建设项目规划批前公示(调整)

项目名称	昆承芯智港E区-1#生产厂房、2#生产厂房 7#门卫、8#门卫				
建设规模	见平面布局图				
建筑高度	例：4.05~49.803m(结构完成面标高+室内外高差)				
建设单位	中新昆承湖常熟绿色产业发展有限公司	法人代表	袁明	联系电话	0512-52932277
设计单位	中衡设计集团股份有限公司	法人代表	张谨	联系电话	0512-62586258
拟审意见	经审核，各项指标符合国家、省有关技术规范，准予公示。				
审核依据	中新昆承湖园区生产智造片区(中新创智岛)320581030301街区详细规划、常高规设[2025]4号，等				
备注	本公示内容属批前公示，如有意见，请于公示期内形成书面意见送至常熟高新技术产业开发区管理委员会。涉及重大利害关系的，利害关系人如需申请听证，请在公示结束之日起5日内提出申请。如无异议，我委将按规定程序作行政许可。 公示位置： 1、项目现场； 2、常熟高新区管委会网站(https://www.china-cnz.com/）。

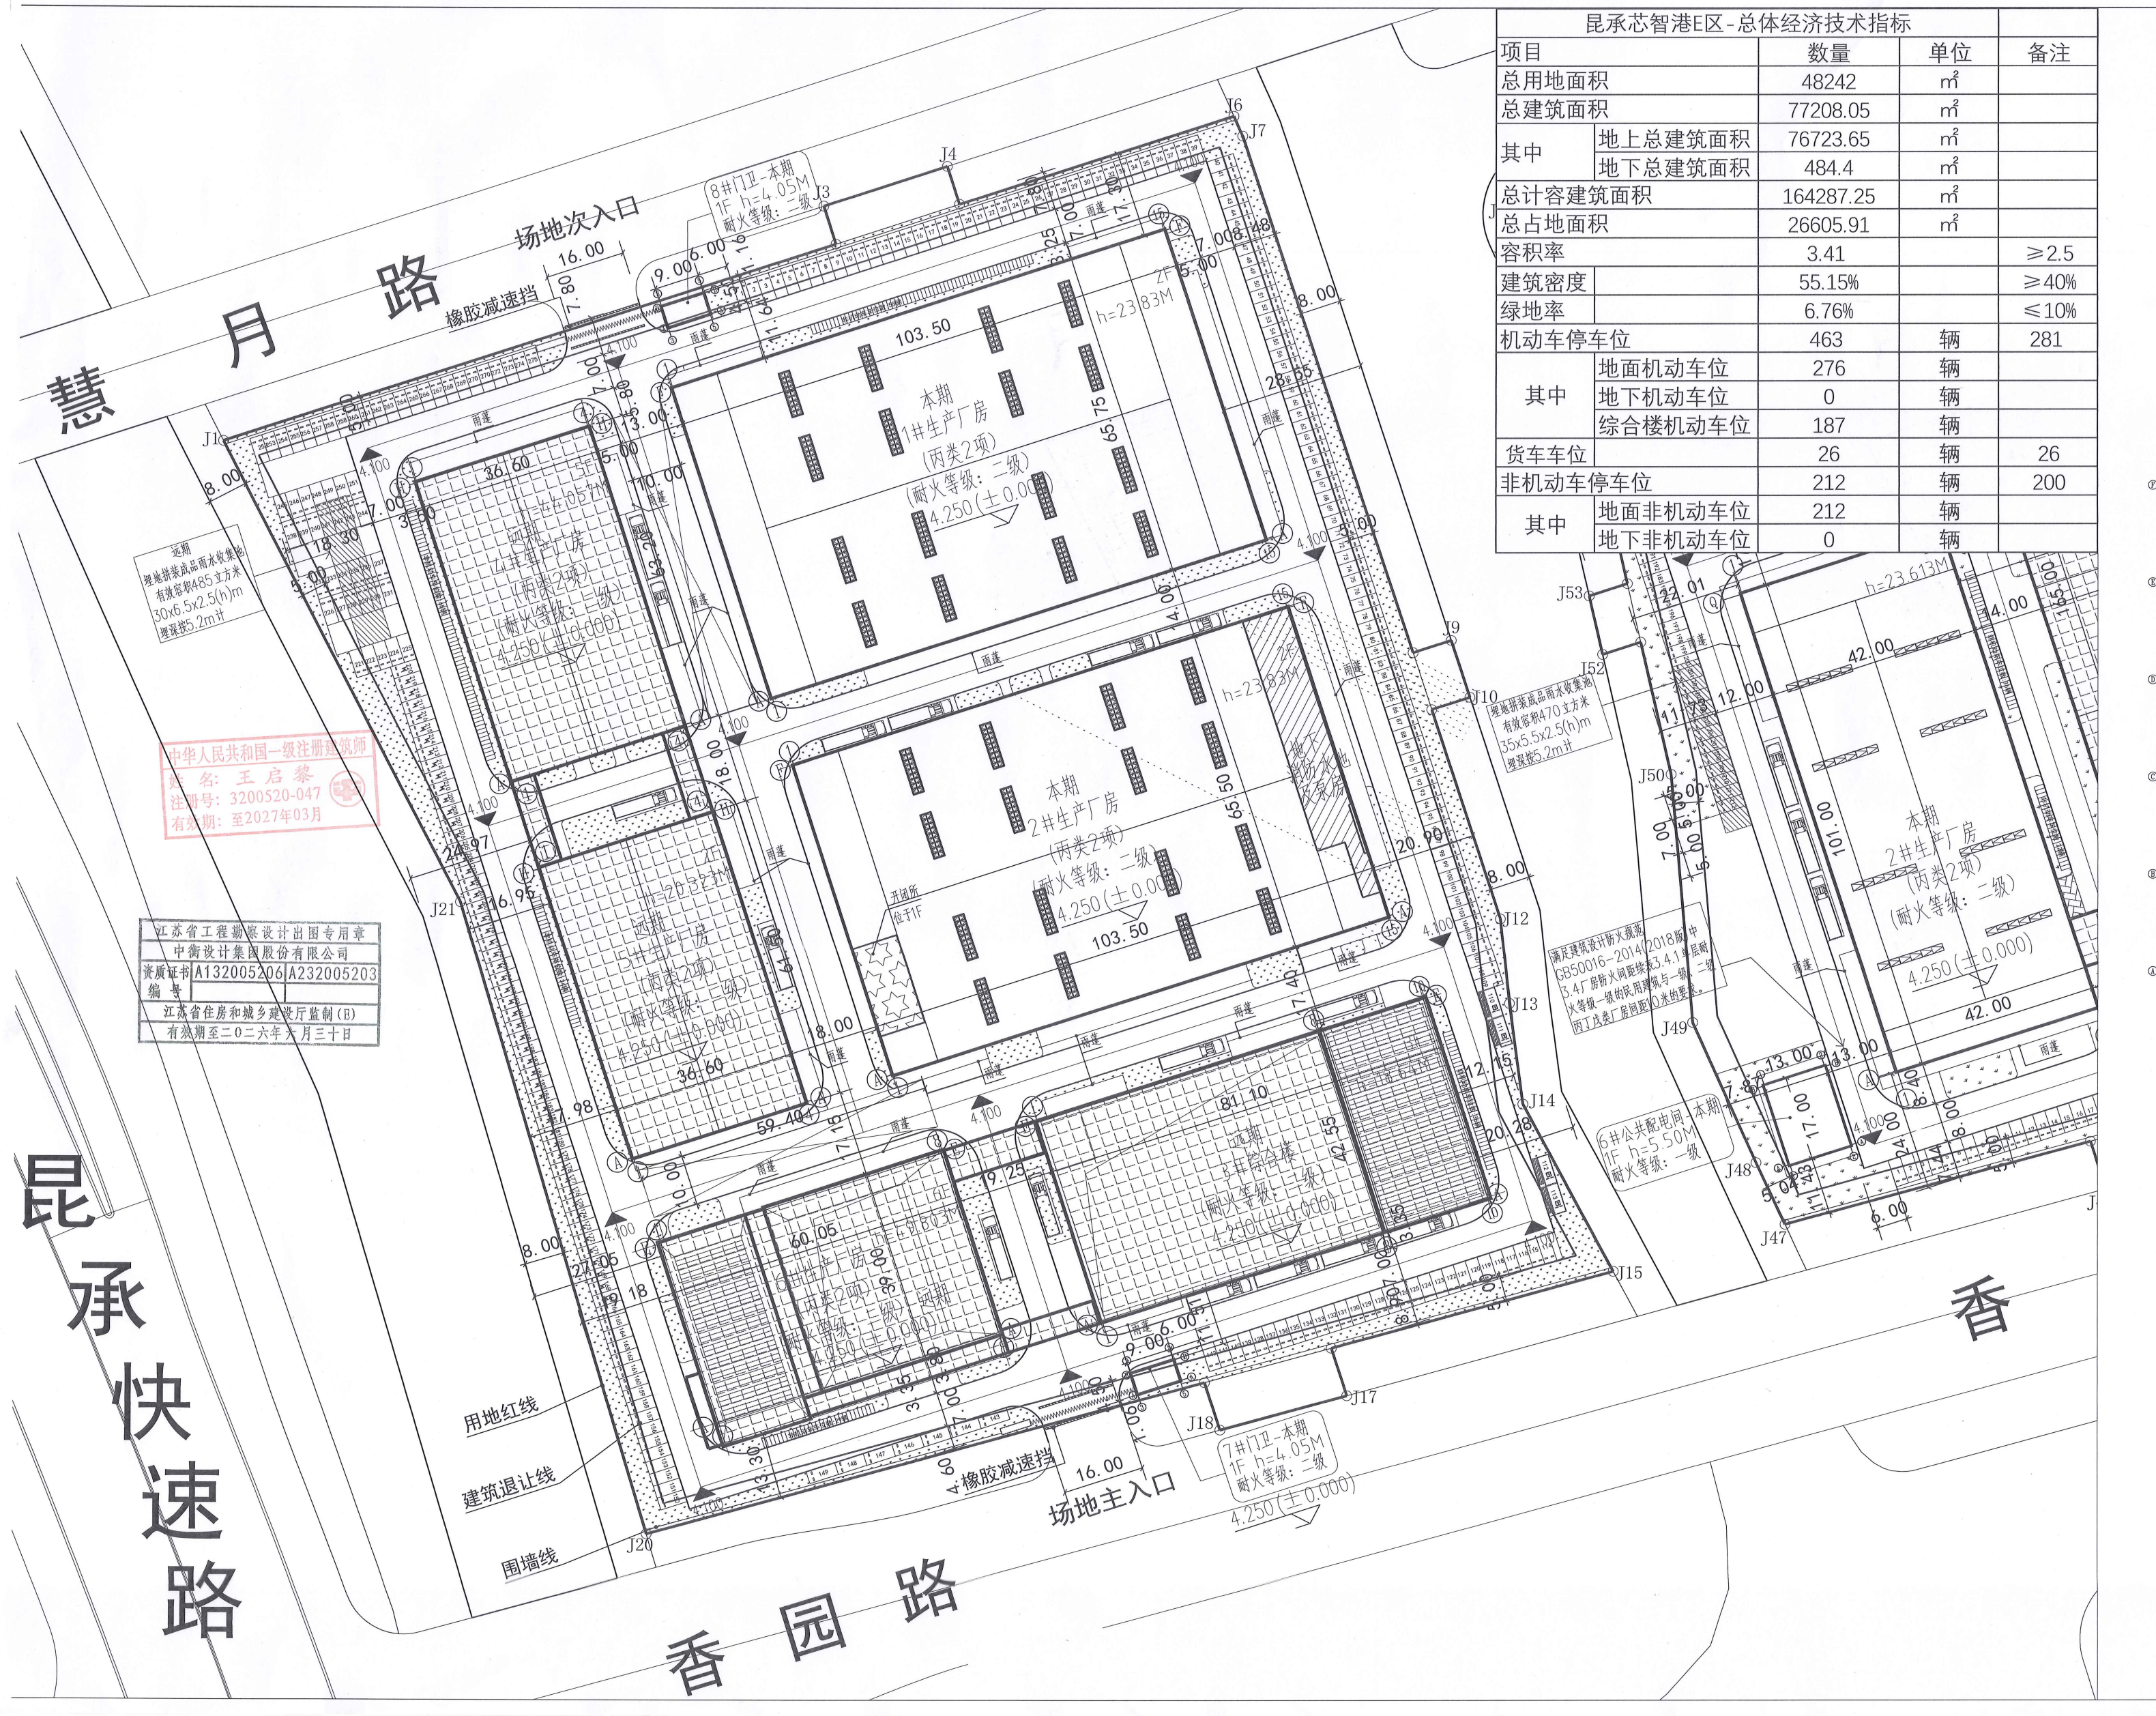
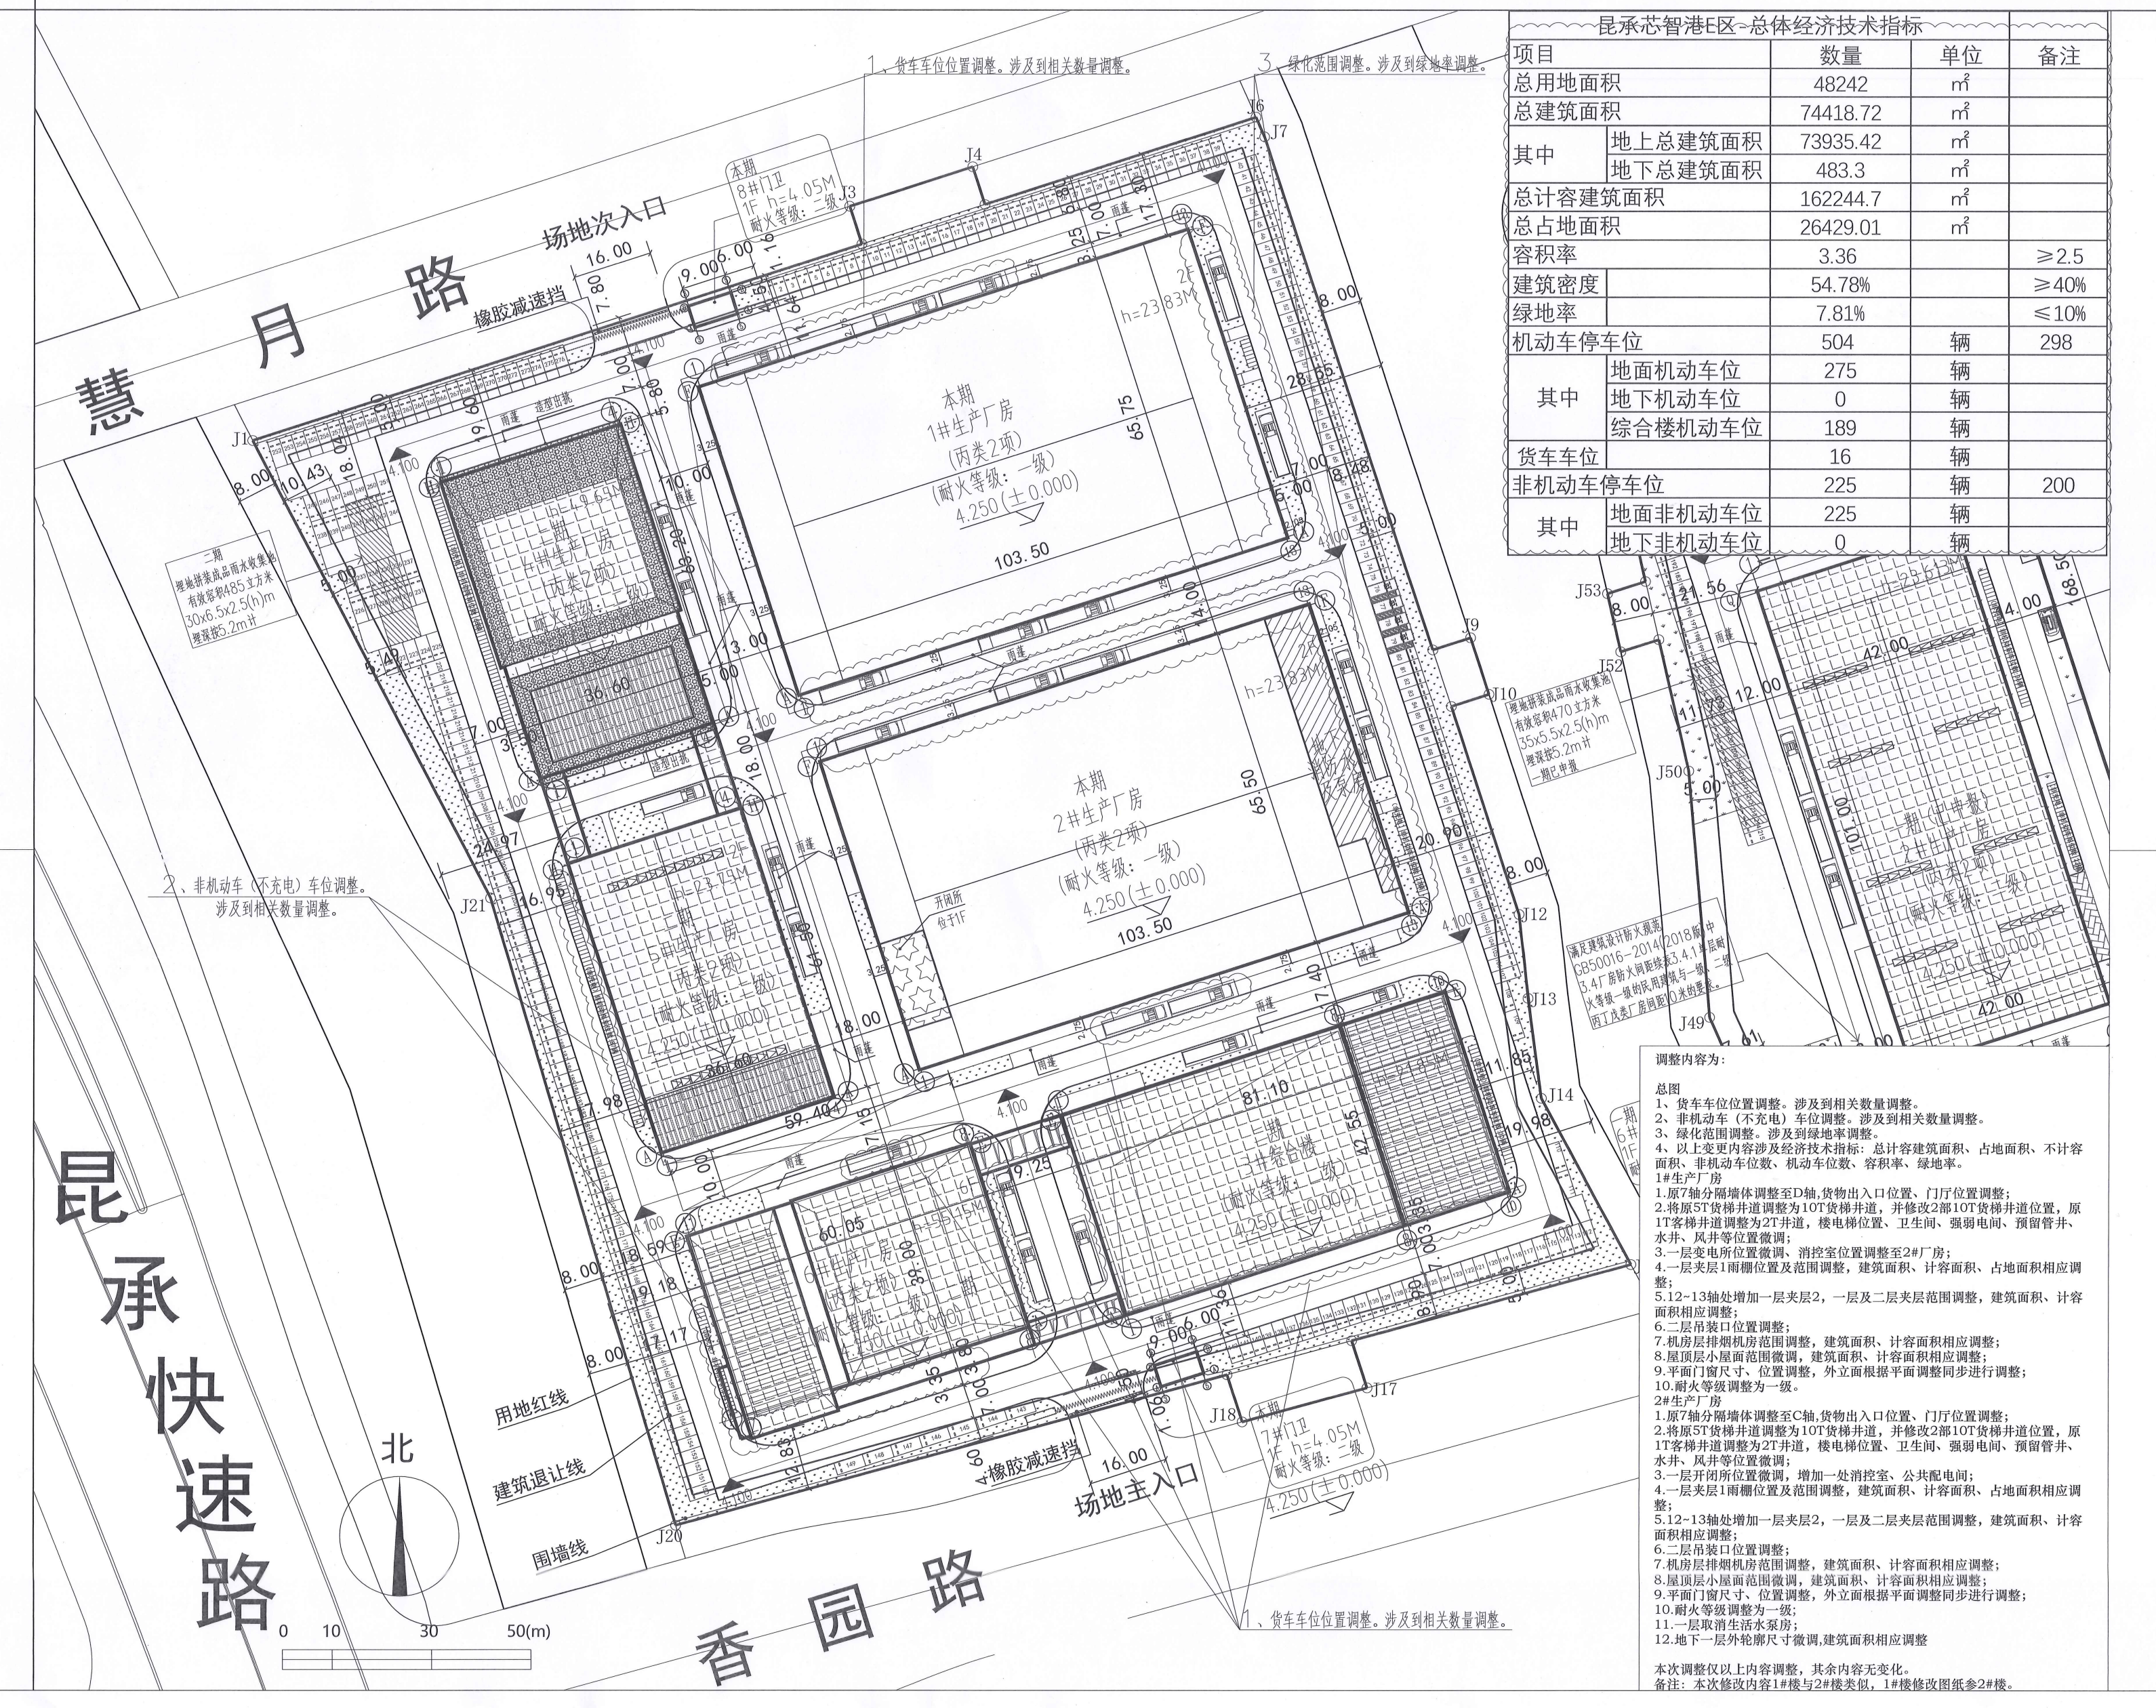
慧月路
昆承快速路
香园路
3、绿化范围调整。涉及到绿地率调整。
满足建筑设计防火规范GB50016-2014(2018版)中3.4厂房防火间距续表3.4.1单层耐火等级一级的民用建筑与一级、二级丙丁戊类厂房间距10米的要求。
本期 7#门卫 1F h=4.05M 耐火等级：二级 4.250(±0.000)

总图
1、货车车位位置调整。涉及到相关数量调整。
2、非机动车（不充电）车位调整。涉及到相关数量调整。
3、绿化范围调整。涉及到绿地率调整。
4、以上变更内容涉及经济技术指标：总计容建筑面积、占地面积、不计容面积、非机动车位数、机动车位数、容积率、绿地率。

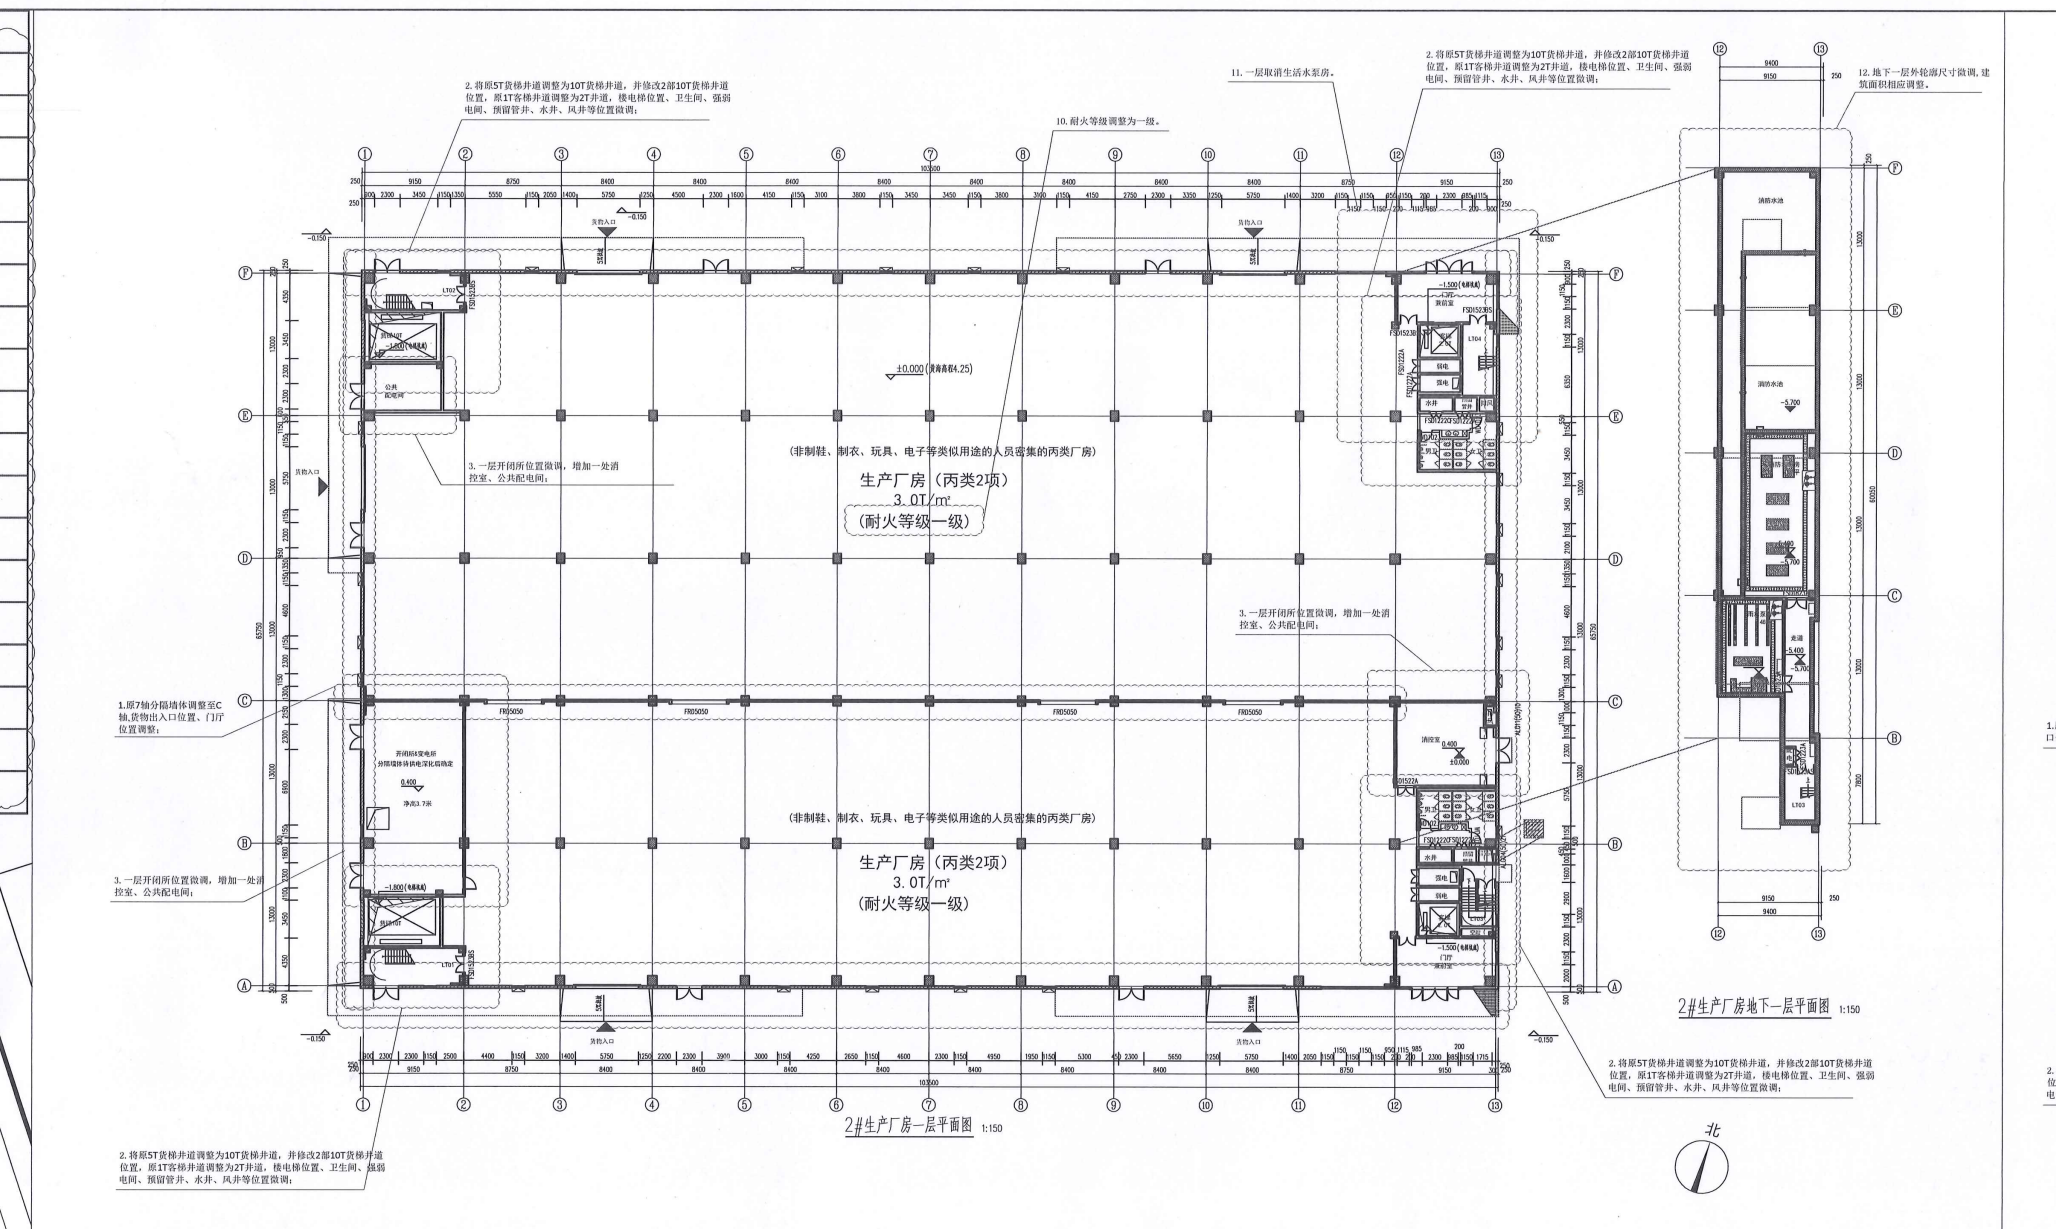
1.原7轴分隔墙体调整至C轴,货物出入口位置、门厅位置调整；
3.一层开闭所位置微调，增加一处消控室、公共配电间；
